ADDENDA N^o 1.2

Bâtiments de perception Parc national de la Mauricie Accueil St-Mathieu

ADDENDA N° 1.2

Structure / Mécanique / Électricité

Note : Cet addenda est remis aux entrepreneurs soumissionnaires le 29 juin 2016

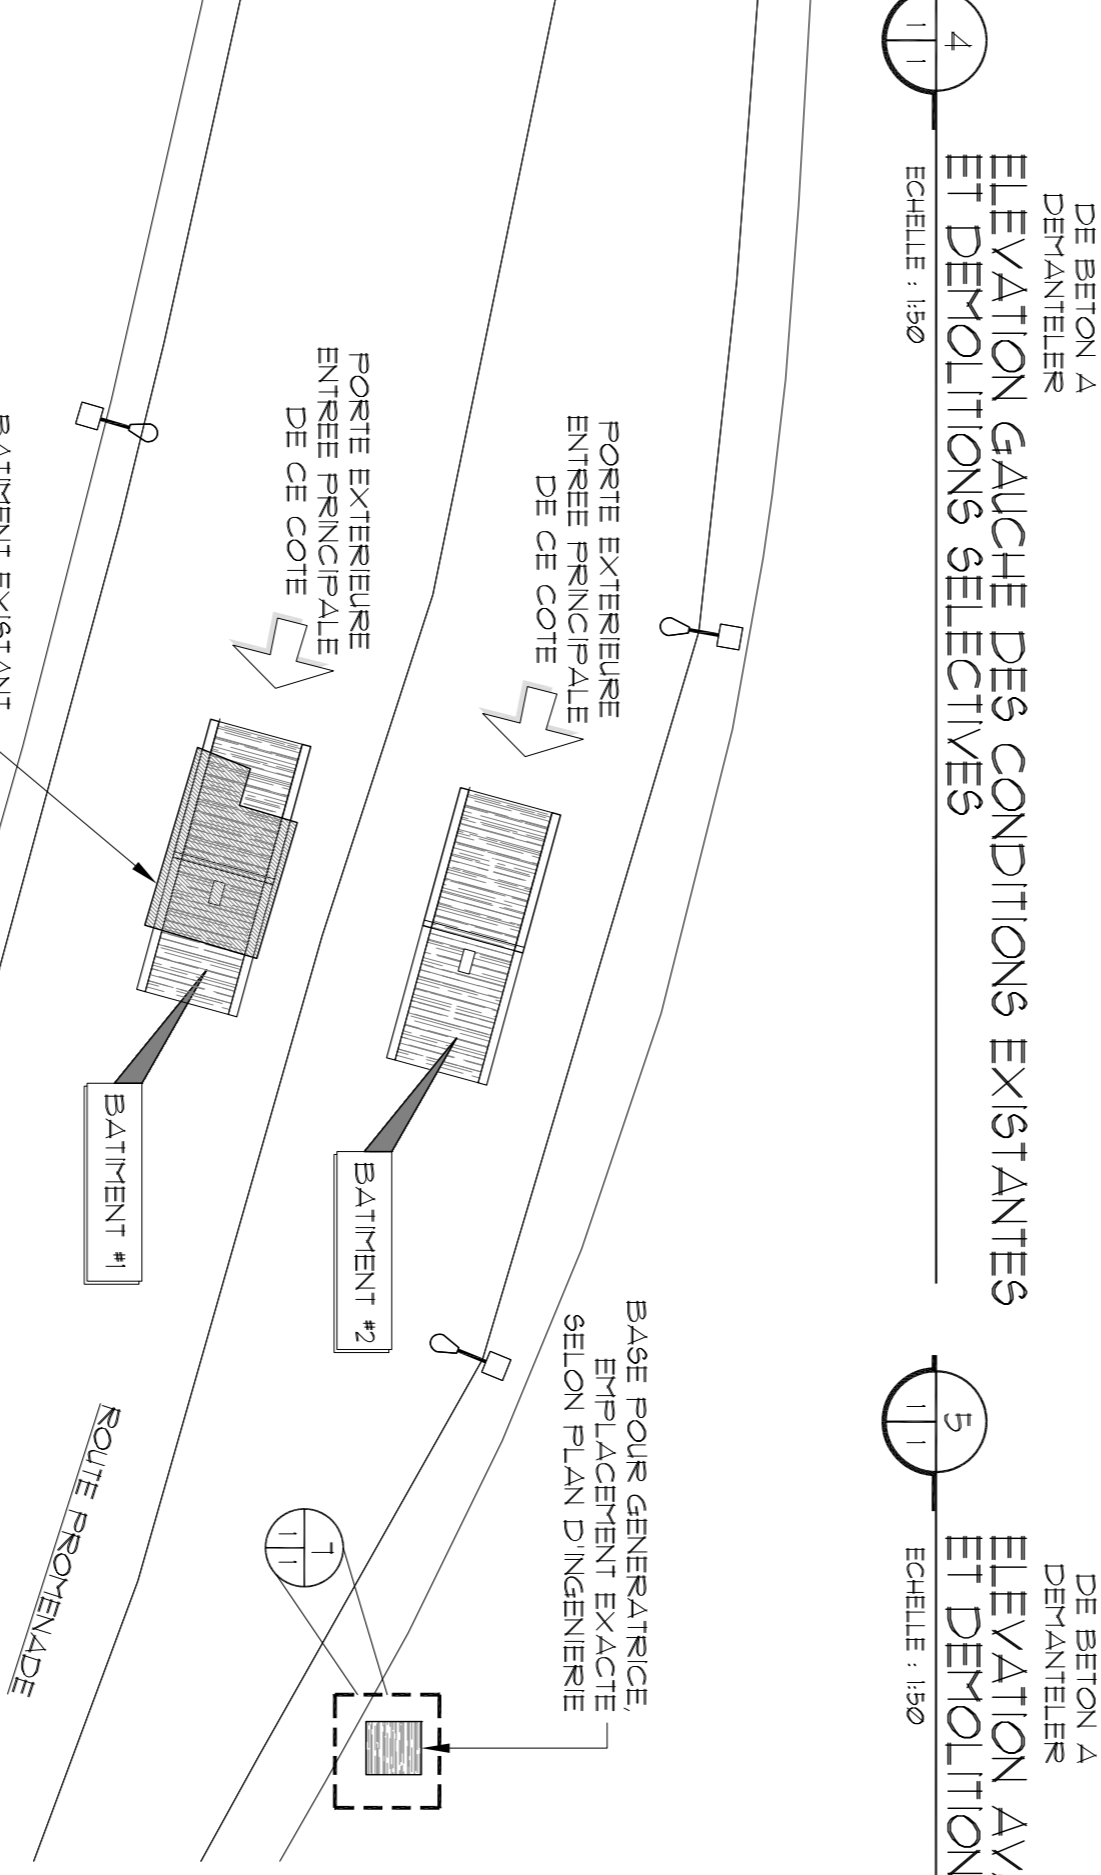
<u>Détails 7, 8, 9, 10, 11 et</u>
<u>12</u> | <ol style="list-style-type: none"> 1. La dalle de béton de la base pour la génératrice sera remplacée par un plancher de bois 2"x8" appuyé sur des blocs de béton. La page A01 est réémise au présent addenda. |

Dessin
**MÉCANIQUE DU BÂTIMENT
 ET ÉLÉVATIONS/**
**BUILDING MECHANICAL AND
 ELEVATIONS**

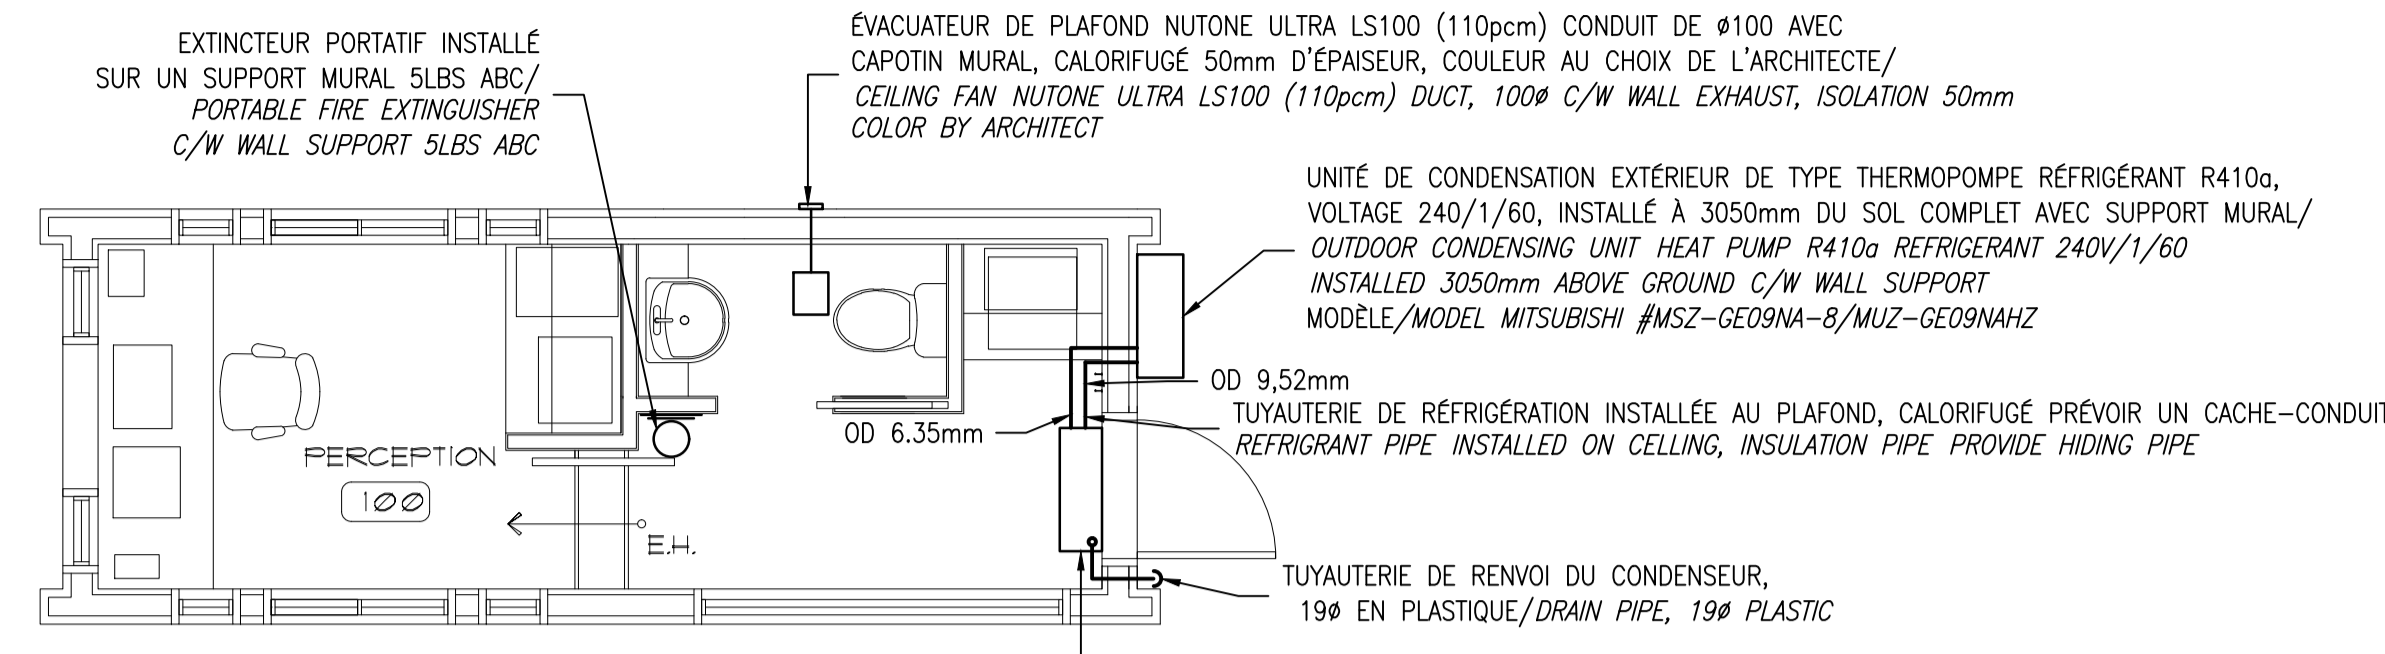
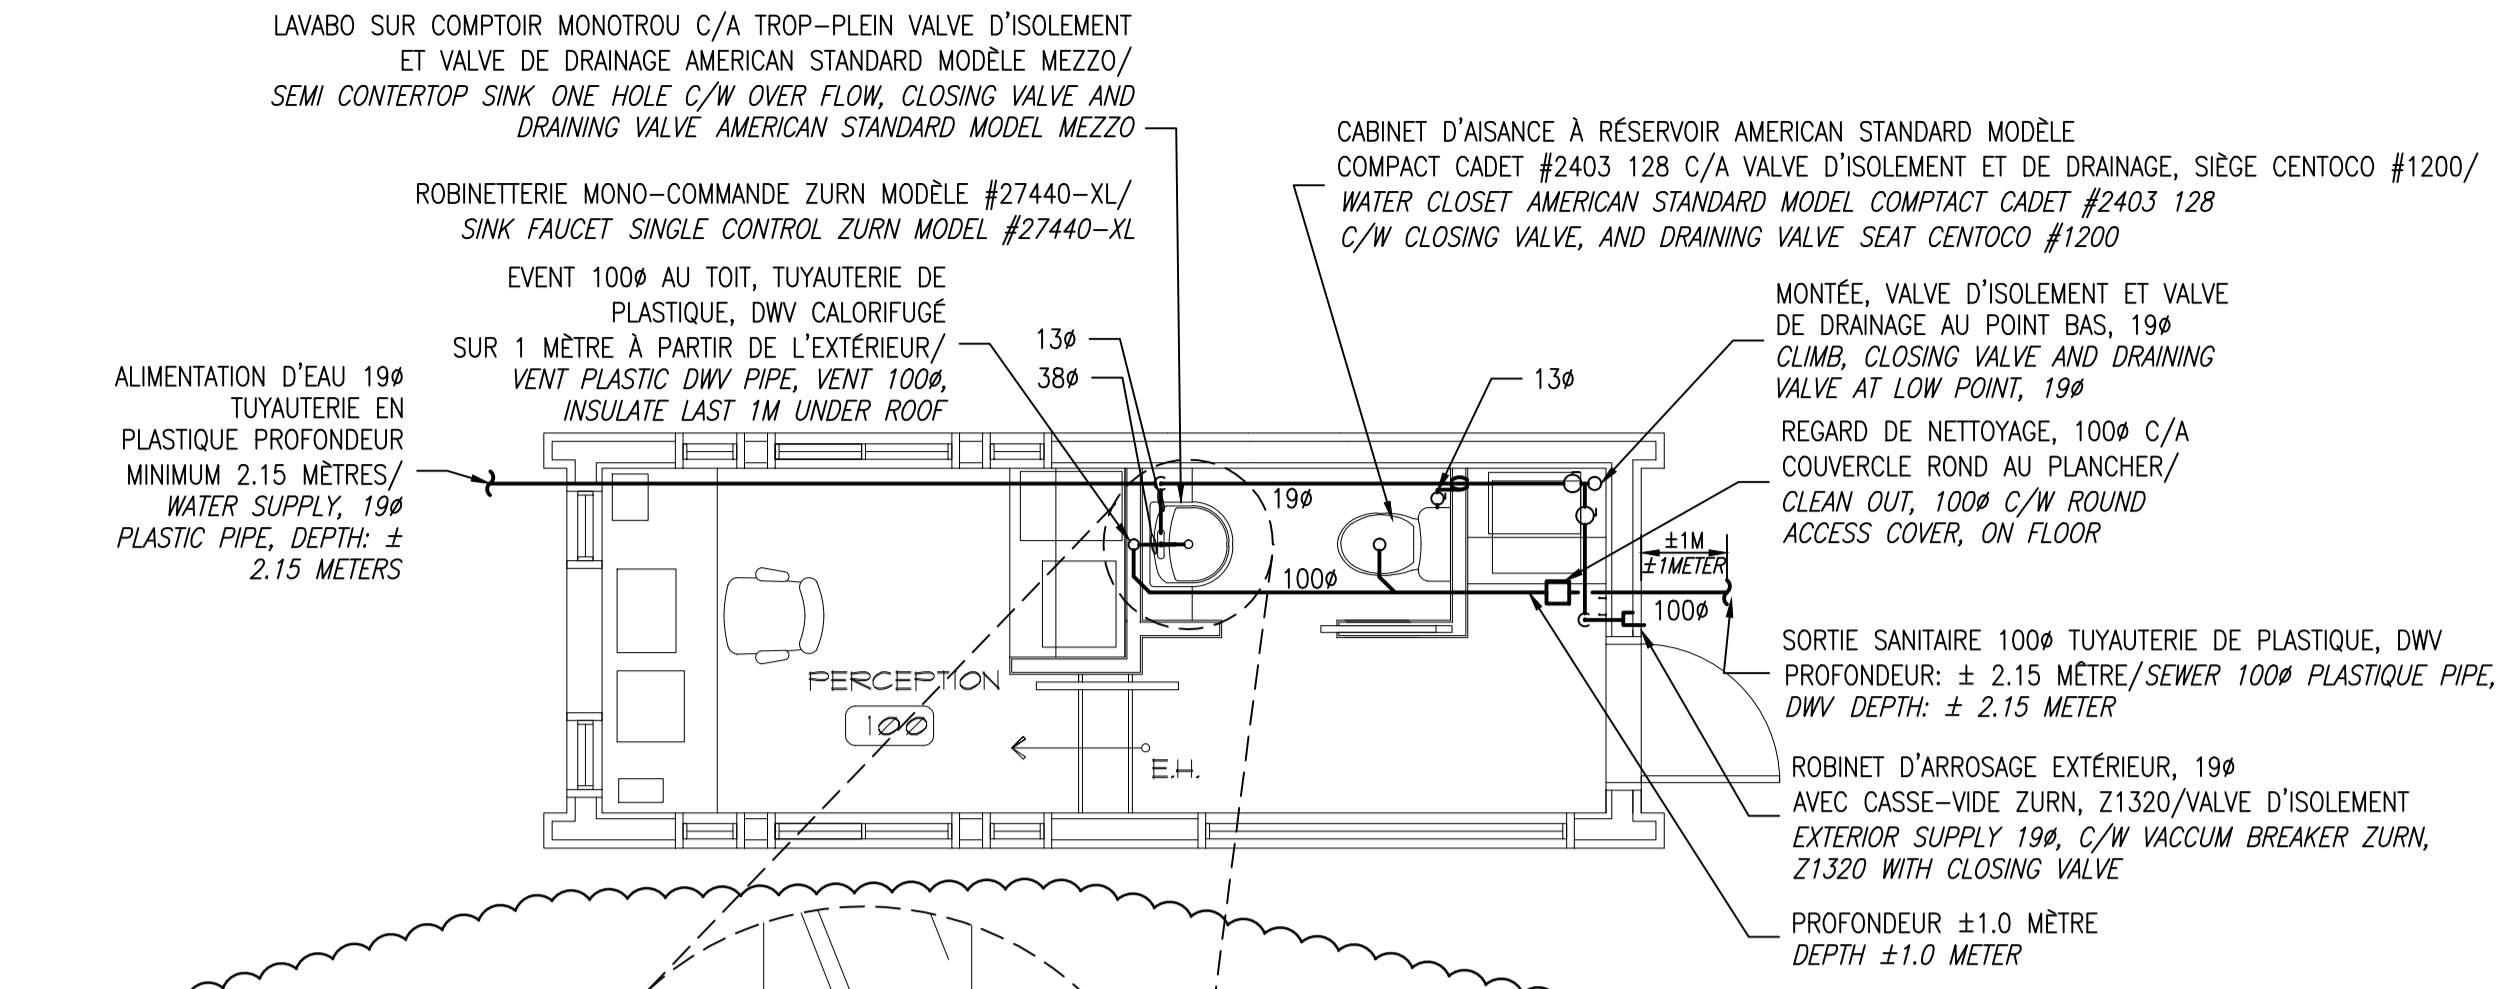
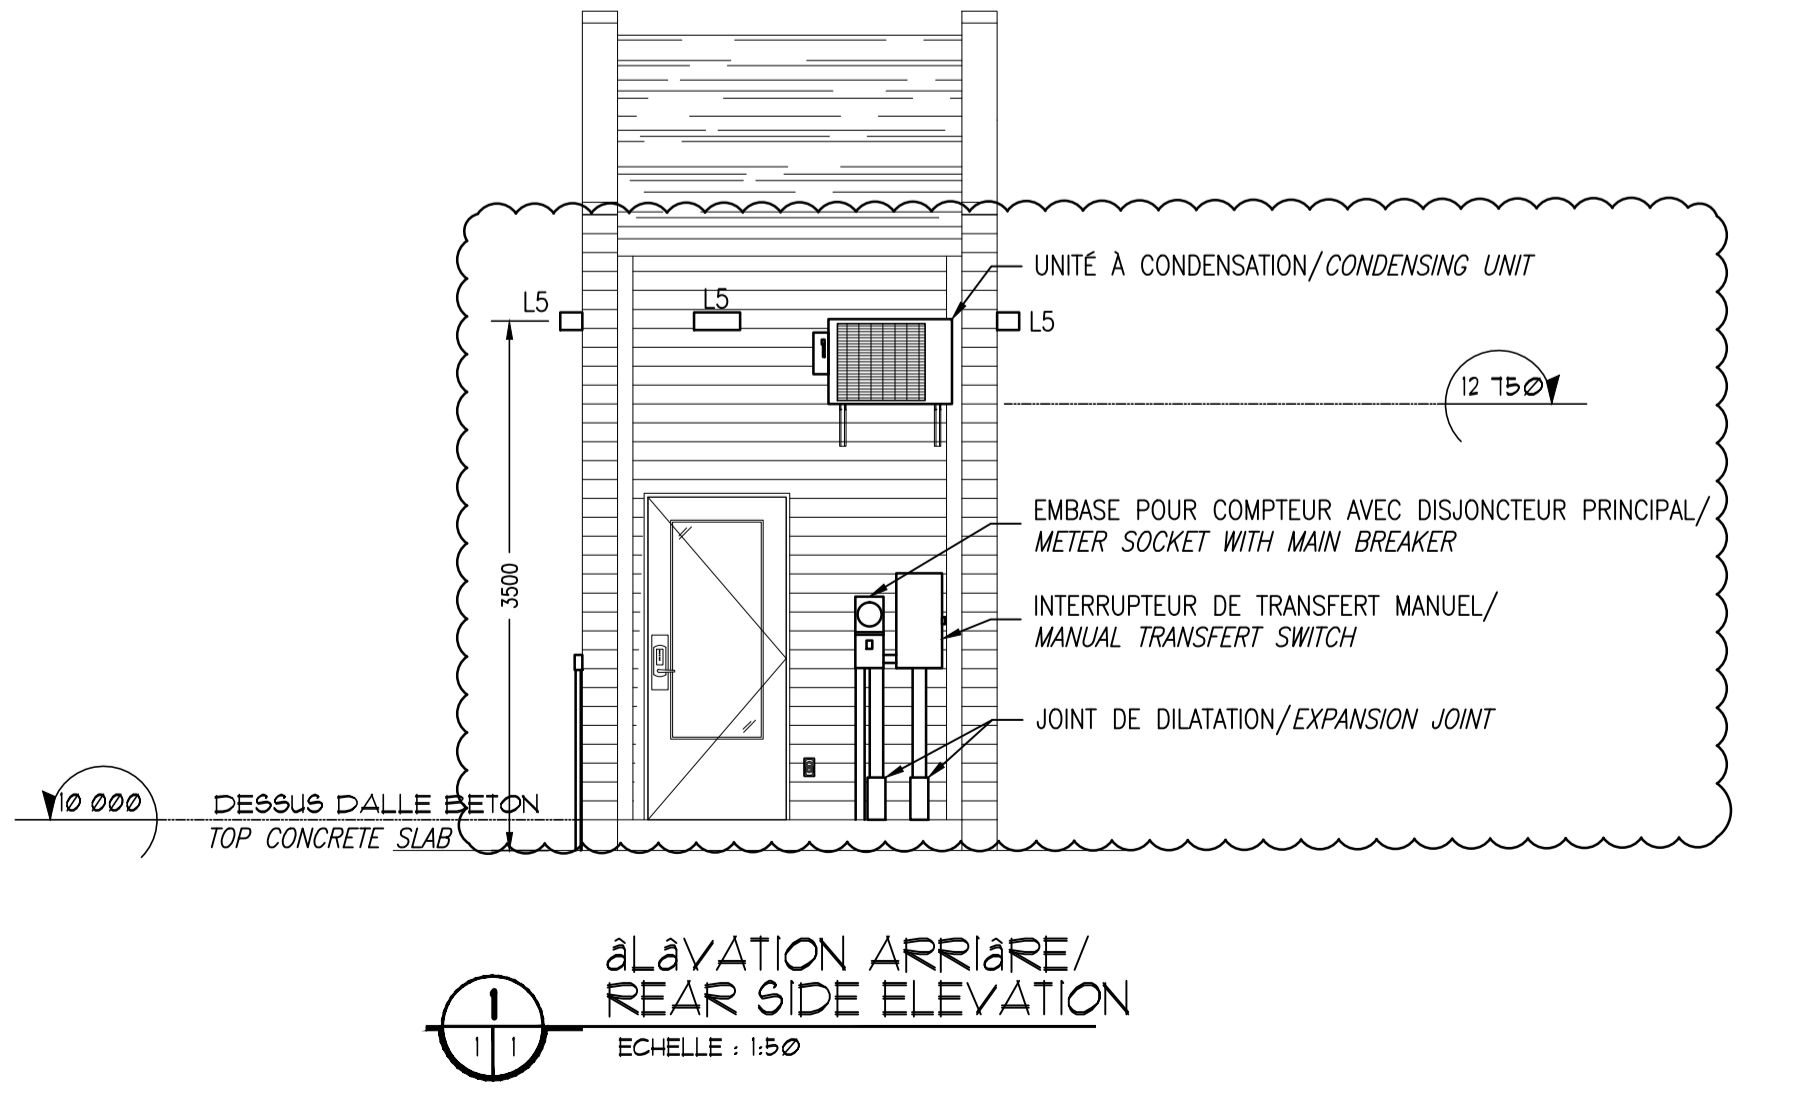
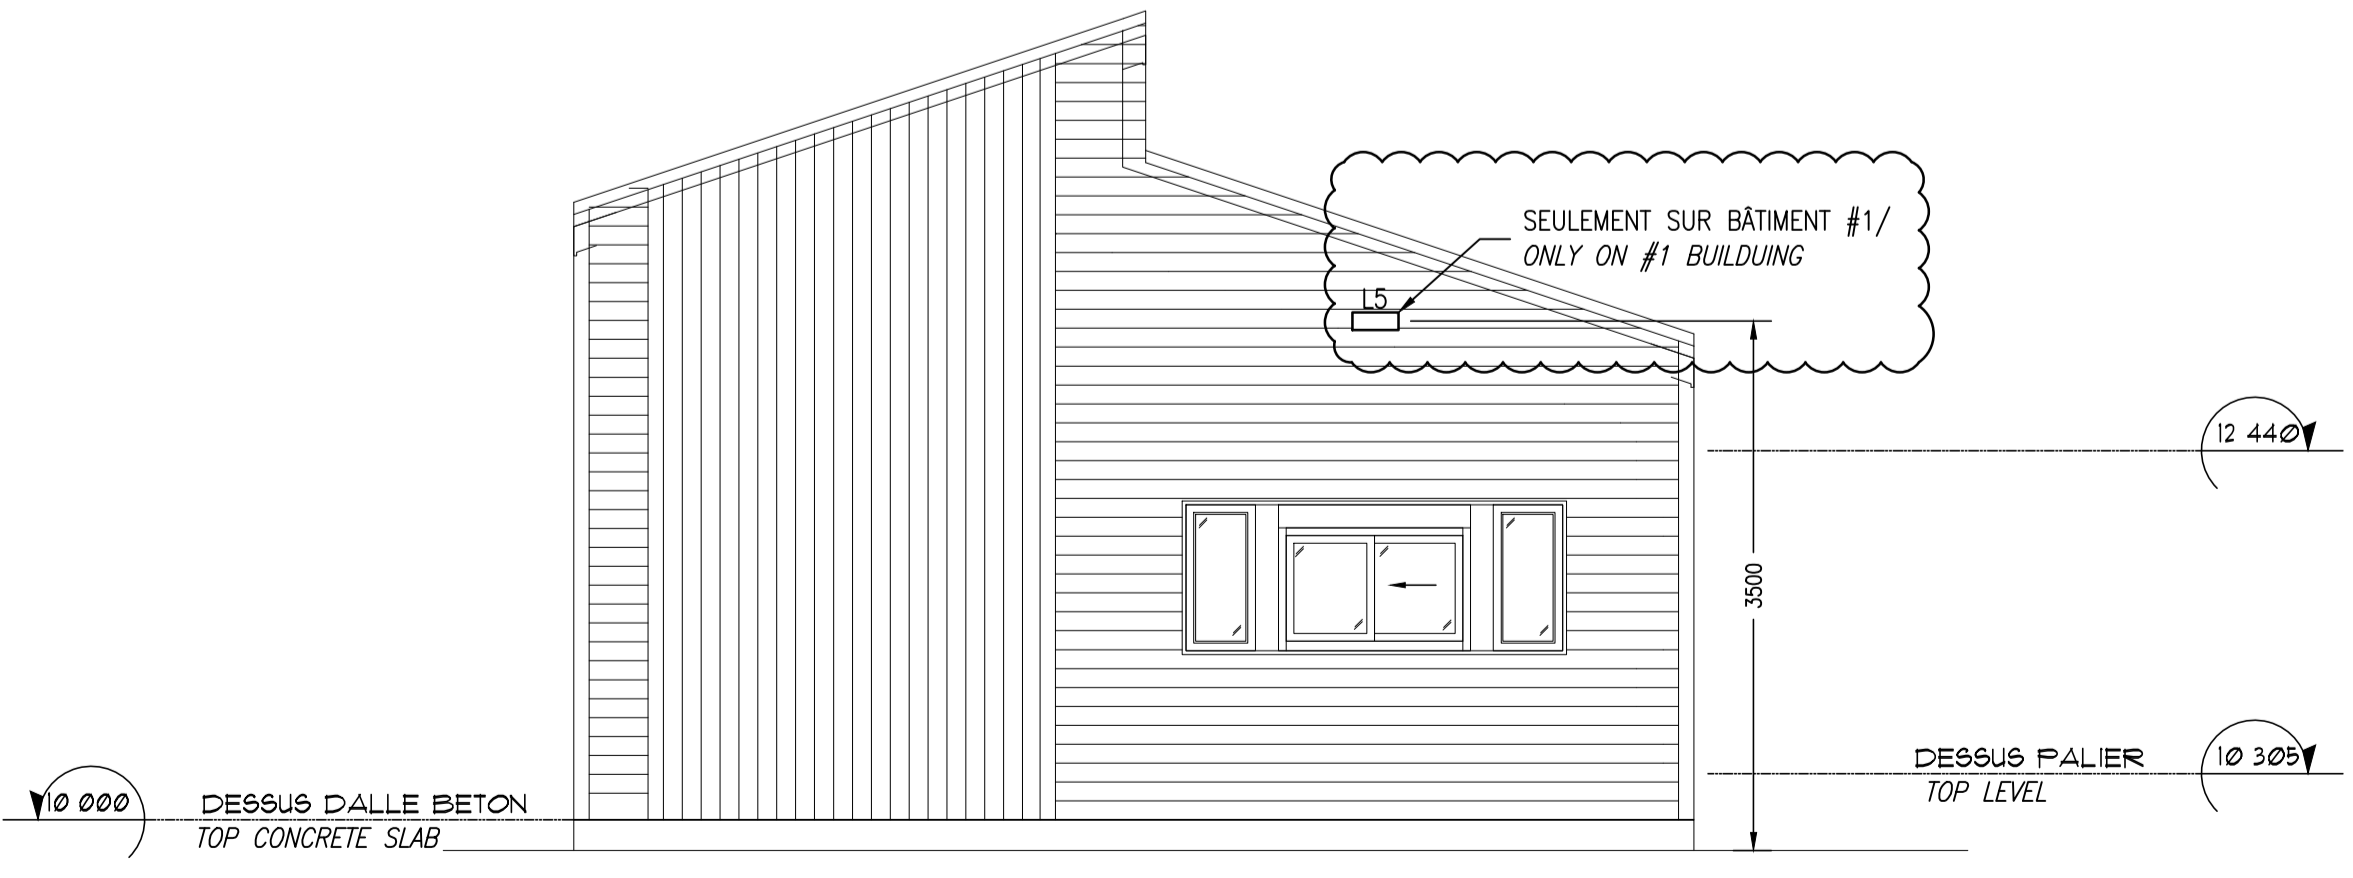
- Modification de la sortie sanitaire et de l'alimentation d'eau. Ajout d'une minuterie et valve solénoïde sur l'alimentation en eau.

- Élévation avant et élévation latérale droite : la boîte de jonction est encastrée dans le mur.

AUCUNE SALLE DE TOILETTE DANS LE BÂTIMENT #2,
 NE PAS FOURNIR LE LAVABO, LA TOILETTE AINSI QUE LE VENTILATEUR/
 NO TOILET ROOM IN BUILDING #2. DO NOT PROVIDE SINK, WATER CLOSET AND FAN
